Dell™ PowerEdge™
2900 Systems
Information Update

This document provides updated information for your system on the following topics:

Figure 1-3. Removing the System Board

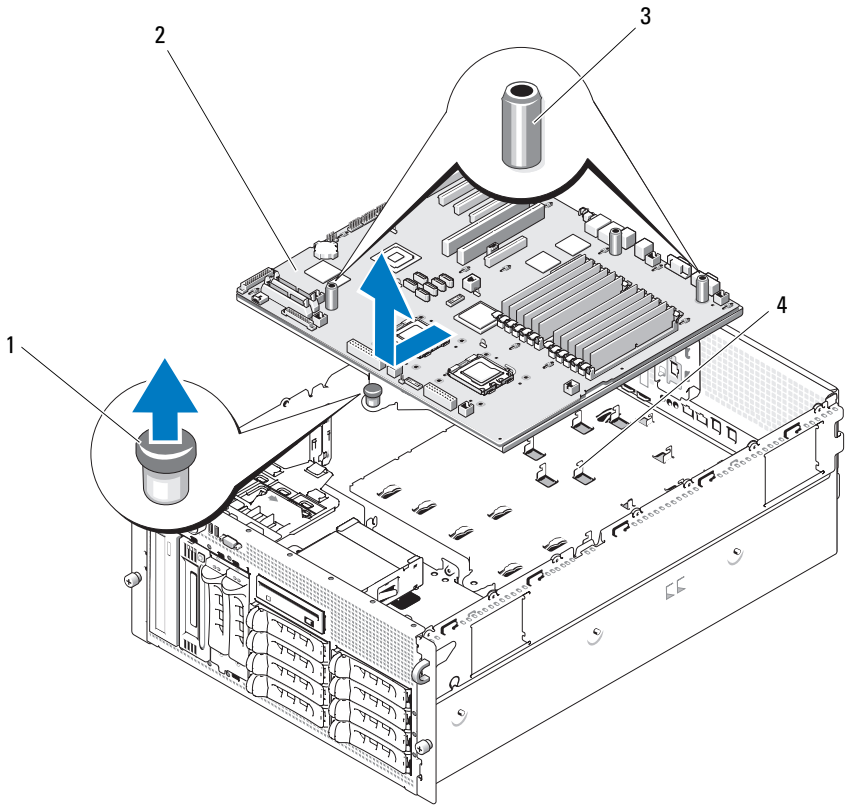
The procedure given in the *Hardware Owner's Manual* to replace the system board has been updated. When removing or installing the system board, lift or hold the system board by the retention pin and the system board handles (see Figure 1-3).

**NOTICE:** To avoid damage to your system board, do not lift the system board by the memory module retention brackets or by any component on the system board except for the system board handles.

图 1-3. 卸下系统板

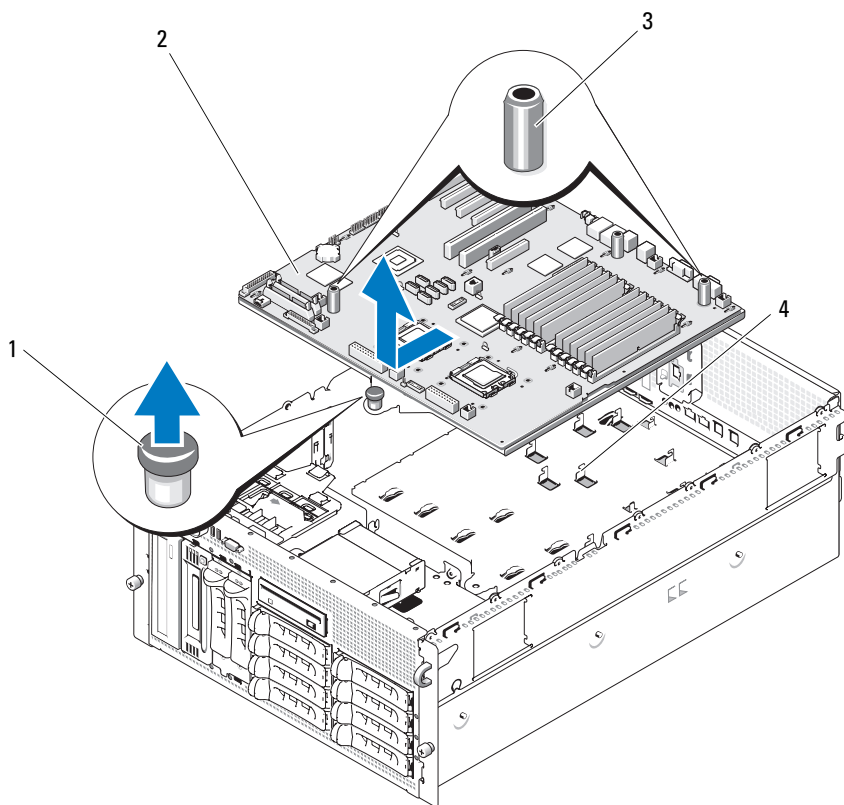
《硬件用户手册》中介绍的有关更换系统板的过程已更新。卸下或安装系统板时, 使用固定插针和系统板手柄提起系统板 (请参阅图 1-3)。

**注意:** 请使用系统板手柄, 而不要使用内存模块固定支架或系统板上的任意组件提起系统板, 以免损坏系统板。

Figure 1-3. Retrait de la carte système

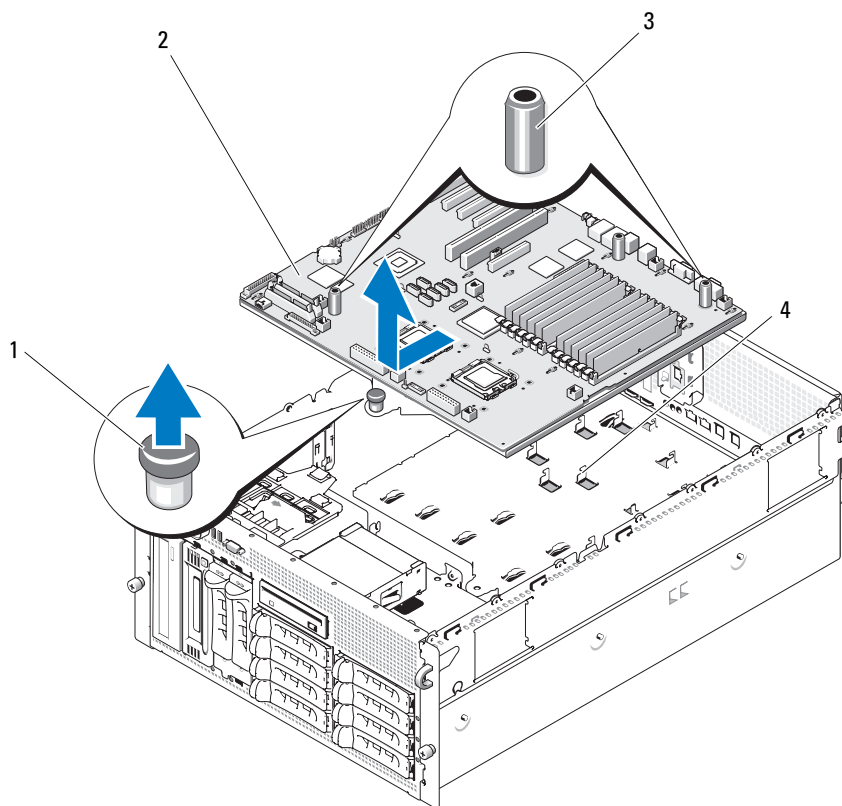
La procédure de remplacement de la carte système décrite dans le document *Hardware Owner's Manual* (Manuel du propriétaire) a été modifiée. Lors du retrait ou de l'installation de la carte système, vous devez soulever cette dernière ou la maintenir à l'aide du plot de fixation et des poignées (voir figure 1-3).

NOTICE: Pour éviter d'endommager la carte système, ne la soulevez pas en saisissant les supports de fixation des barrettes de mémoire, ni tout autre composant. Utilisez uniquement les poignées prévues à cet effet.

Abbildung 1-3. Entfernen der Systemplatine

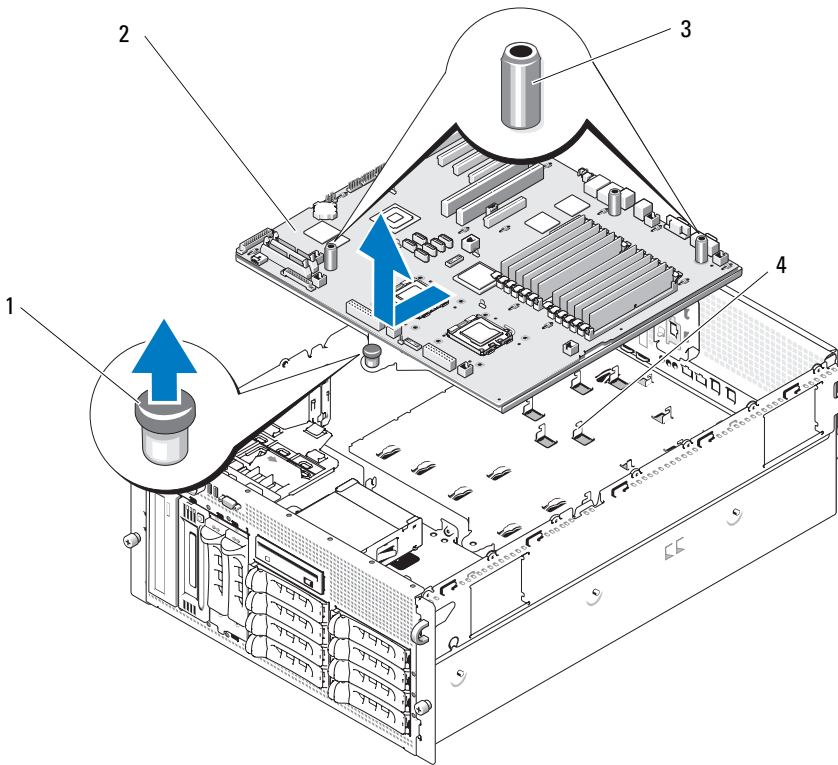
Die Vorgehensweise zum Systemplatinaustausch im *Hardware-Benutzerhandbuch* wurde aktualisiert. Wenn Sie die Systemplatine entfernen oder installieren, heben oder halten Sie die Systemplatine am Sicherungsstift und an den entsprechenden Anfassvorrichtungen (siehe Abbildung 1-3).

➔ HINWEIS: Um Schäden an der Systemplatine zu vermeiden, heben Sie sie nicht an den Speichermodulhalterungen oder einer anderen Komponente auf der Systemplatine heraus, sondern verwenden Sie zum Anfassen ausschließlich die entsprechenden Vorrichtungen auf der Systemplatine.

図 1-3. システム基板の取り外し

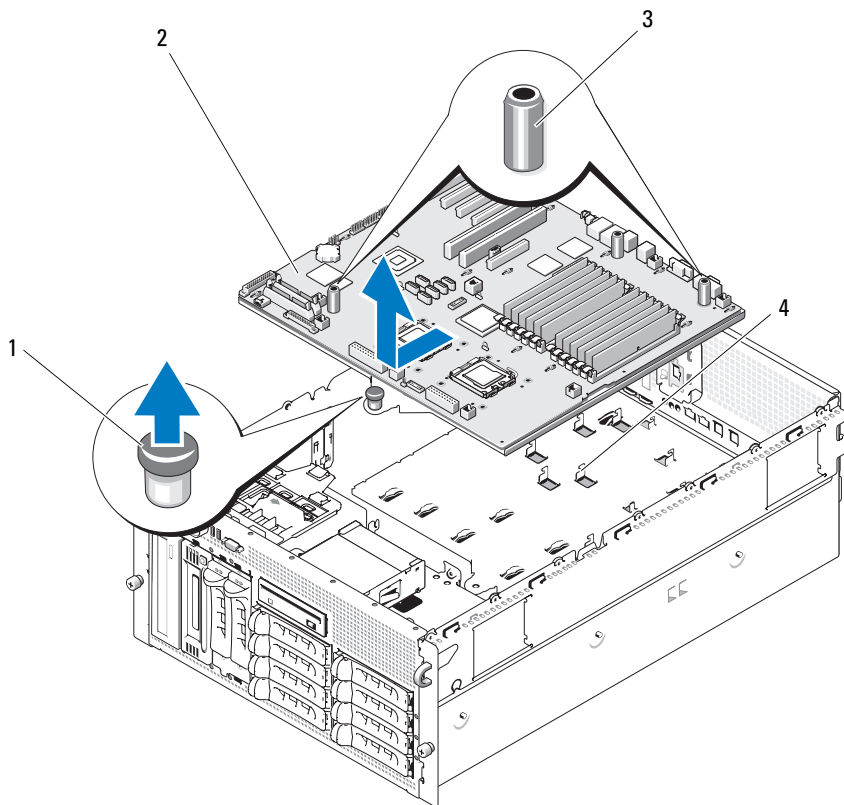
『ハードウェアオーナーズマニュアル』で説明されているシステム基板を交換する手順が変更されています。システム基板の取り外しまたは取り付けは、保持ピンとシステム基板ハンドル (図 1-3 を参照) を持って行います。

**注意**：システム基板の損傷を防ぐため、メモリモジュールの保持ブラケットや (システム基板ハンドル以外の) システム基板上の部品をつかんでシステム基板を持ち上げないでください。

그림 1-3. 시스템 보드 분리

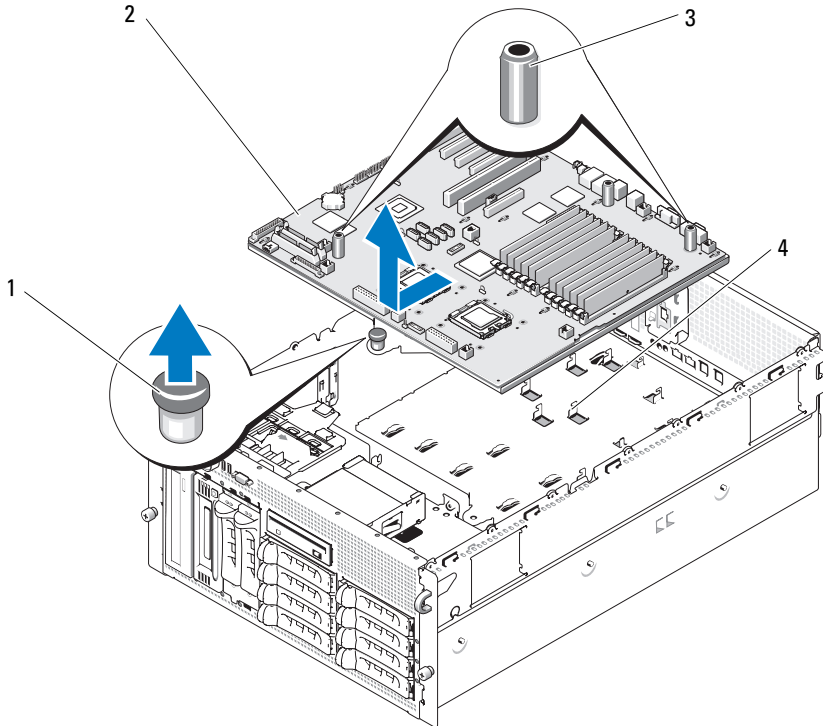
하드웨어 소유자 설명서의 시스템 보드 교체 절차가 업데이트되었습니다. 시스템 보드를 분리 또는 설치할 때 고정 핀 및 시스템 보드 손잡이를 사용하여 시스템 보드를 들어 올리거나 잡으십시오(그림 1-3 참조).

➡ 주의사항: 시스템 보드가 손상되지 않도록 하려면 시스템 보드 손잡이를 제외하고 메모리 모듈 고정 브래킷 또는 시스템 보드의 구성부품을 사용하여 시스템 보드를 들어 올리지 마십시오.

Ilustración 1-3. Extracción de la placa base

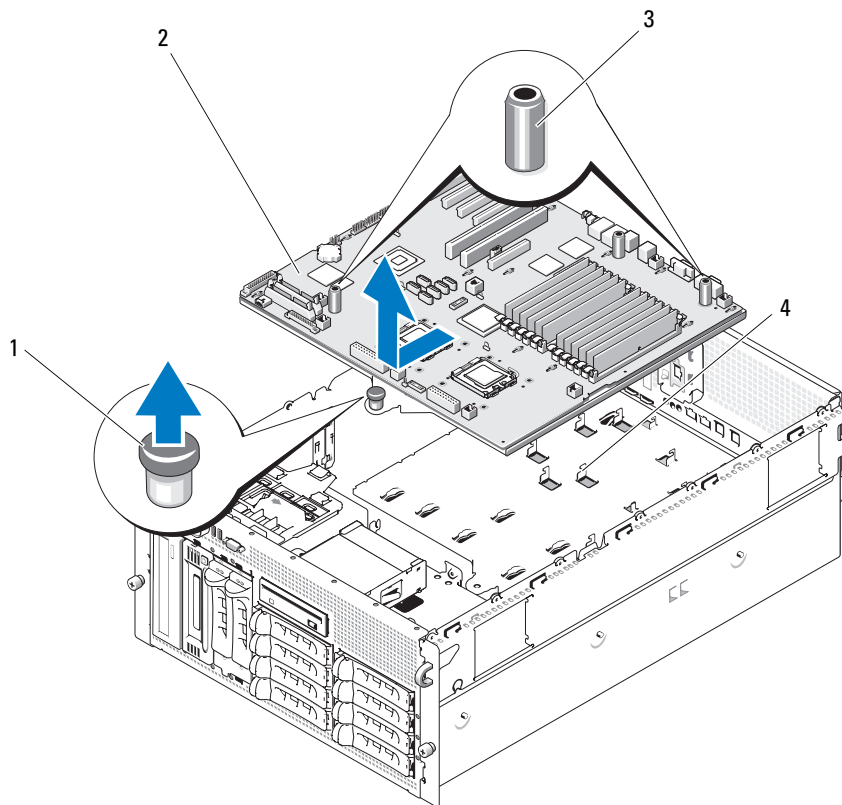
El procedimiento que aparece en el *Manual del propietario del hardware* para sustituir la placa base se ha actualizado. Cuando extraiga o instale la placa base, levántela o sujétela por el perno de retención y las asas (vea la ilustración 1-3).

AVISO: Para evitar daños en la placa base, no la levante por los soportes de retención del módulo de memoria ni por ningún otro componente excepto las asas.
